SERVICE INFO – FAG 0026

Endret utforming av beskyttende støvdeksel

Utskiftning av del - RIU: 566283.H195 skiftet ut med 566283.01.H195

Figur 1: Utformingen av støvbeskyttelsesdekselet er endret

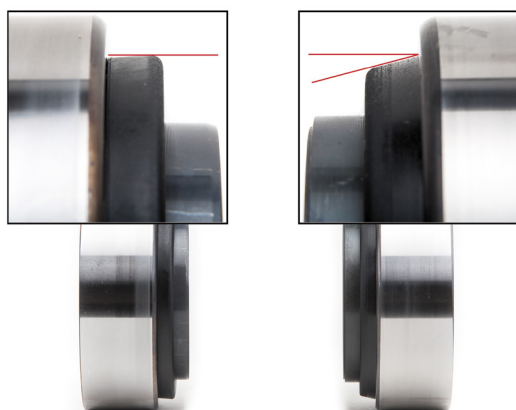
Under montering av reservedelsinnsats (RIU) delenummer 566283.H195 kan det beskyttende støvdekselet bli vridd på enkelte hjulnav. I verste fall kan et vridd beskyttende støvdeksel føre til at et lager blir blokkert slik at det blir vanskelig eller umulig for hjulnavet å rotere.

Derfor er det utviklet et modifisert beskyttende støvdeksel (se bilde 1).

Som et resultat av denne tekniske endringen er delenummer 566283.H195 erstattet med 566283.01.H195.
